BAB VI

EVALUASI RANCANGAN

5.1 Review Evaluatif Dosen Pembimbing dan Dosen Penguji

Gambar 128. Layout siteplan sebelum revisi
Sumber: (Penulis, 2020)

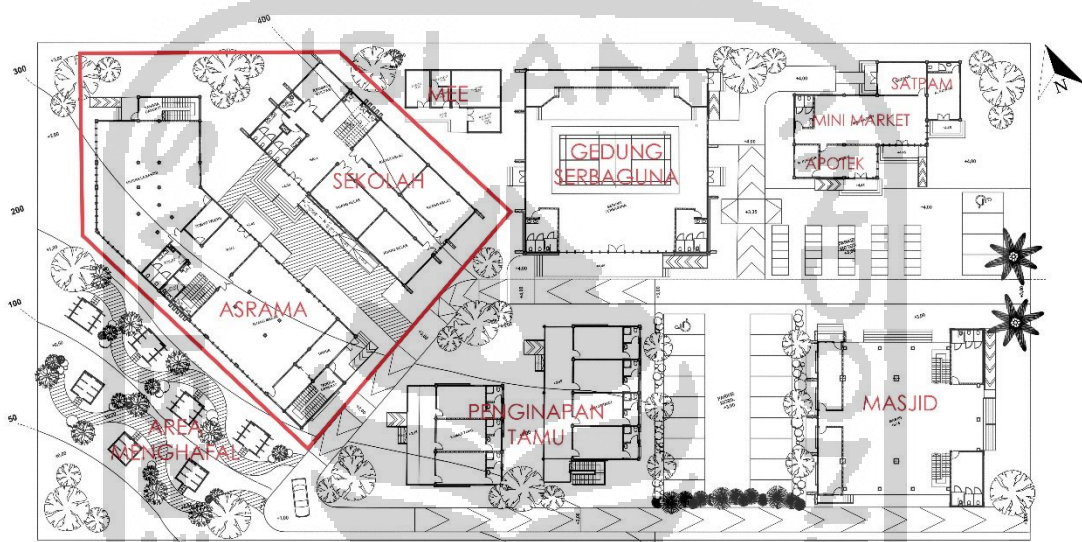
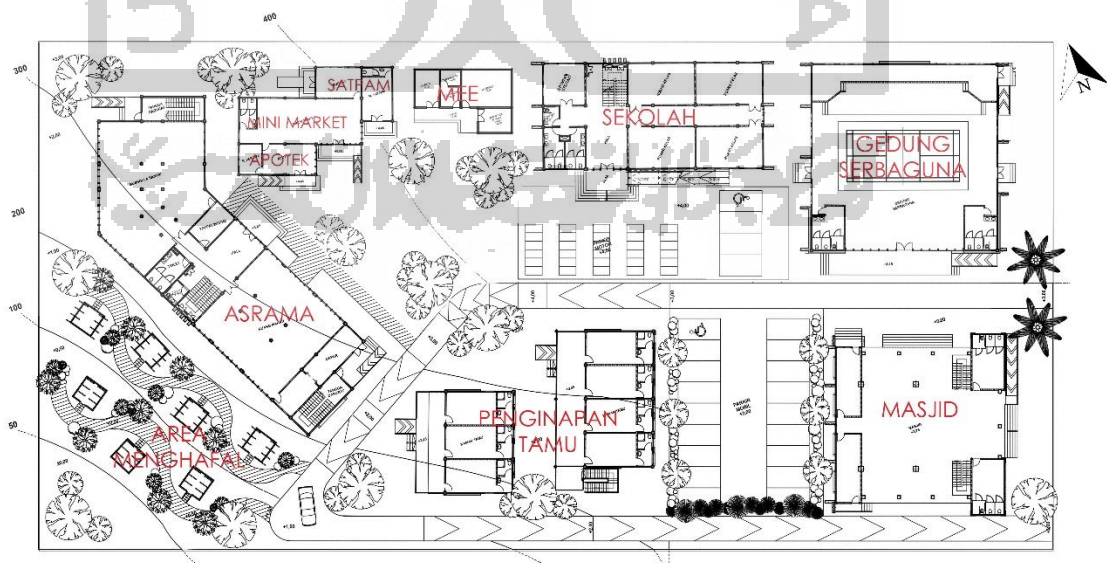
1. Aktivitas terpusat hanya pada area belakang saja, serta gedung asrama dengan gedung kelas terlalu dekat. Kedekatan gedung sekolah dengan asrama kurang membuat kesan “bersekolah”.

Revisi: Memberikan alternatif desain dengan melakukan *layout* ulang pada gubahan massa. Perubahan dilakukan dengan memindahkan gedung sekolah, gedung serbaguna dan gedung pendukung.

Gambar 130. Siteplan awal
Sumber: (Penulis, 2019)

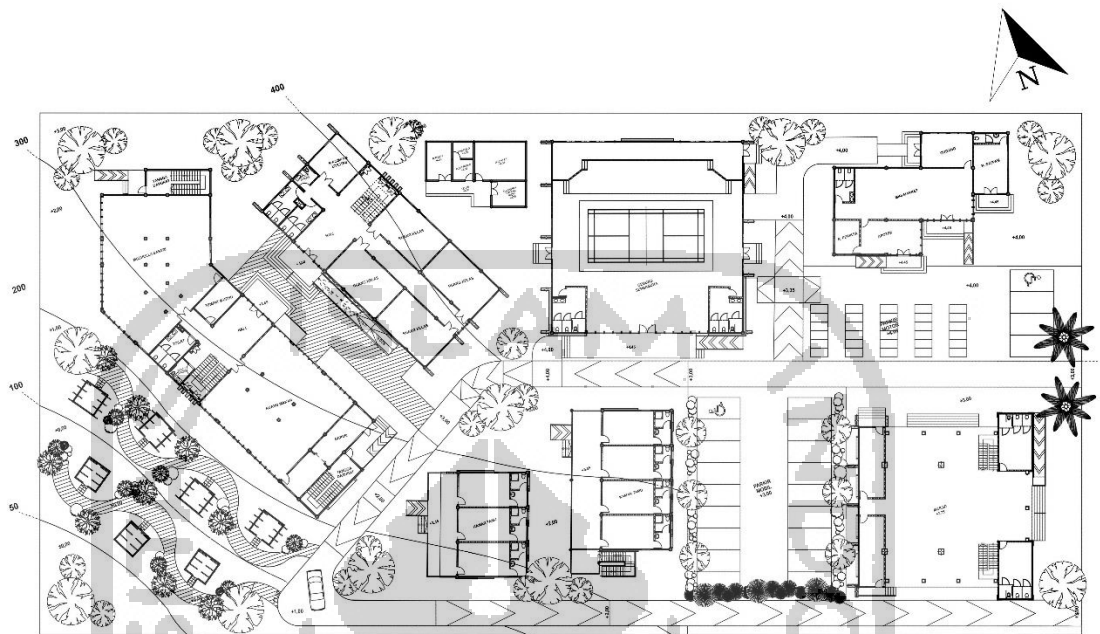
2. Identifikasi kelompok vegetasi pada *siteplan* belum terlihat. Kelompok vegetasi akan lebih terlihat apabila dijadikan *siteplan* tematis.

Revisi: Rancangan *siteplan* diberikan pewarnaan agar dapat lebih jelas dibaca.

*Gambar 133. Skema penghawaan alami dengan aplikasi Flow Design
Sumber: (Penulis, 2020)*

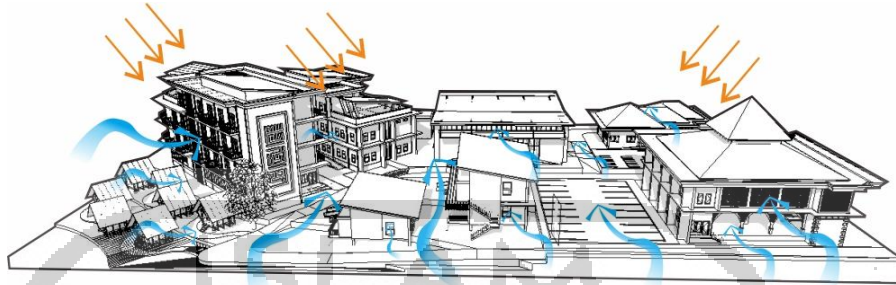
4. Penghawaan serta penyinaran sinar matahari pada bangunan perlu dibuktikan dengan software.

Revisi: Menguji arah angin dengan aplikasi Autodesk Flow Design.

Gambar 134. Sistem strukur sebelum revisi
 Sumber: (Penulis, 2019)

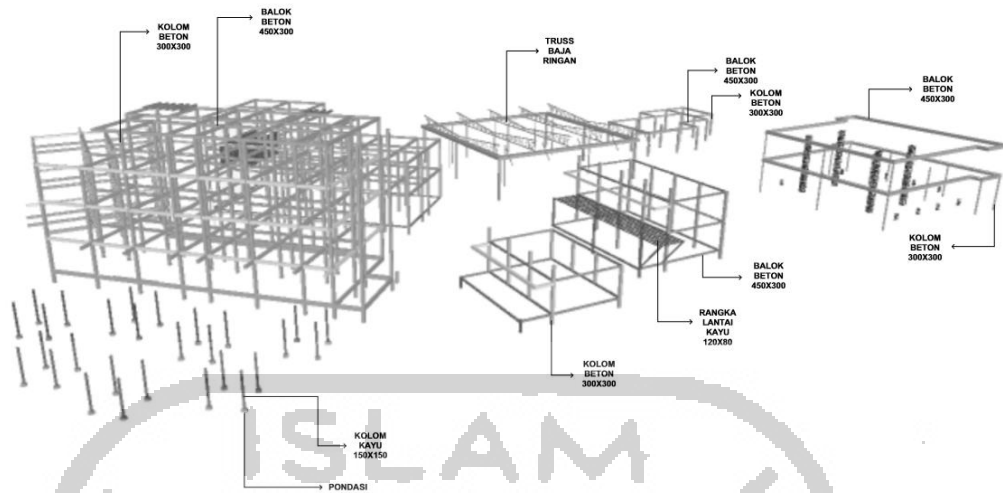
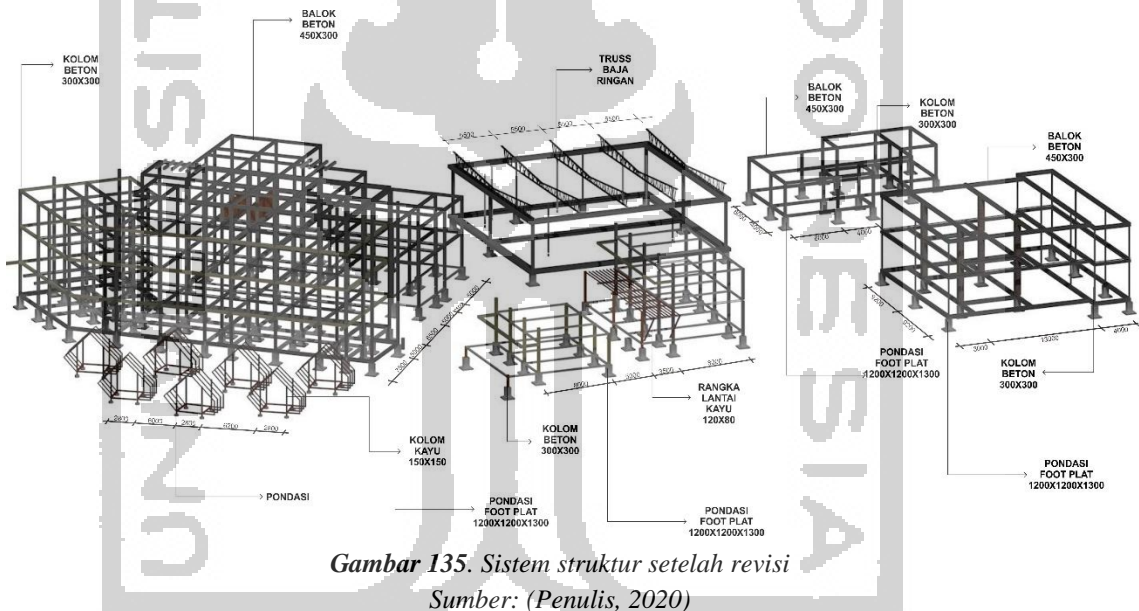
5. Perspektif sistem struktur perlu diperbaiki resolusi gambarnya serta ditingkatkan tingkat kedetailannya.

Revisi: Perspektif sistem struktur lebih didetailkan dan diperbaiki resolusi gambarnya.

Gambar 136. Gambar teknik potongan sebelum revisi
 Sumber: (Penulis, 2019)

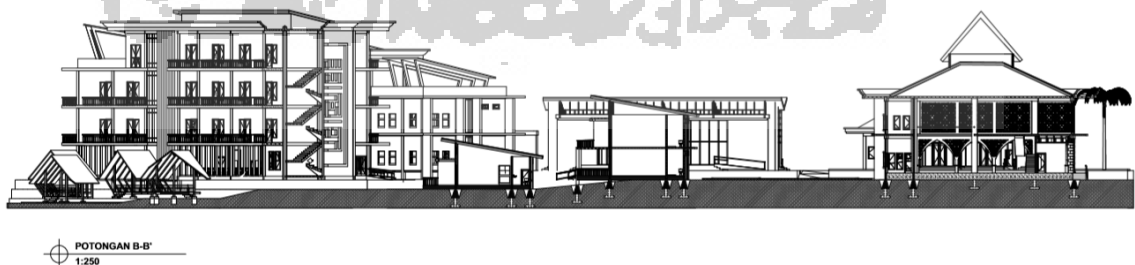
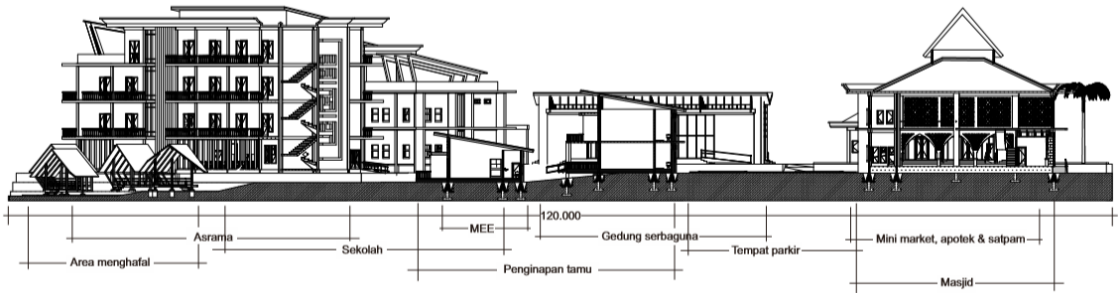
6. Gambar teknik berupa potongan perlu ditambahkan keterangan area dan ukuran.

Revisi: Membuat potongan gambar teknik dengan informasi yang lebih lengkap.

*Gambar 138. Gambar detail sebelum revisi
Sumber: (Penulis, 2019)*

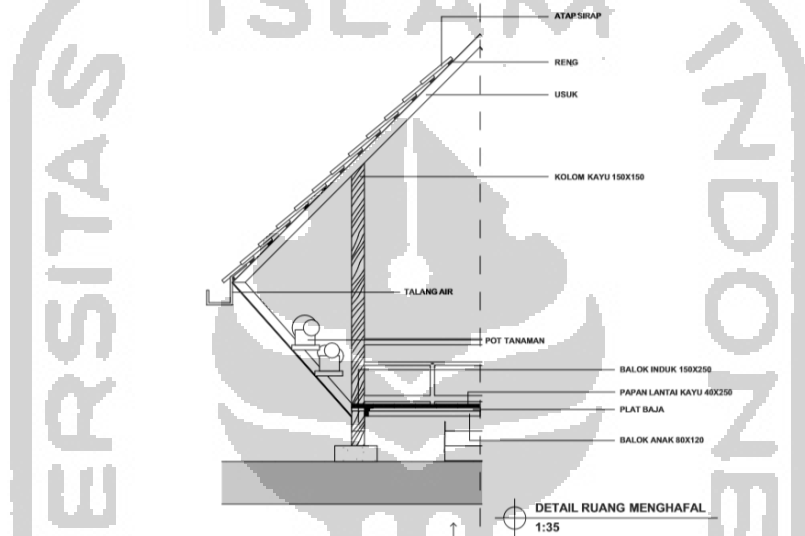
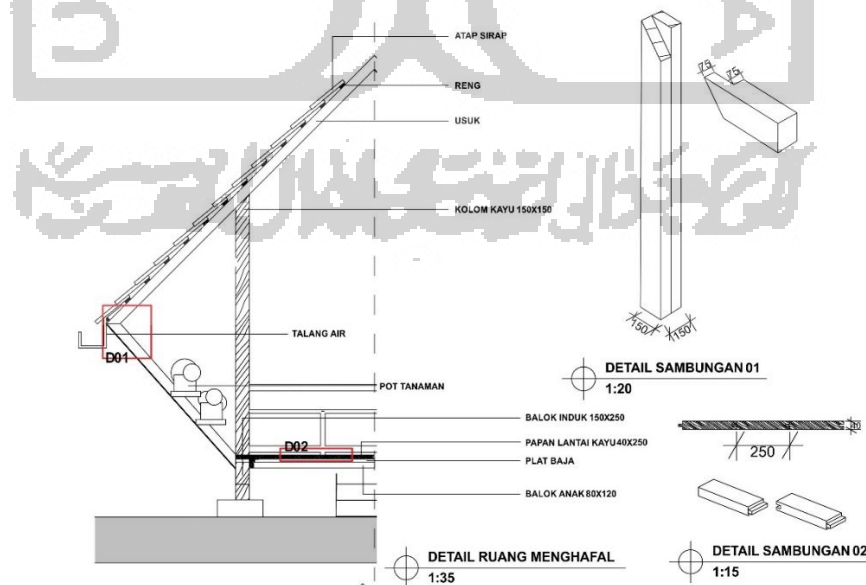
7. Gambar teknik berupa detail masih belum menunjukkan detail pemasangan secara jelas.

Revisi: Membuat detail gambar teknik dengan informasi yang lebih lengkap.
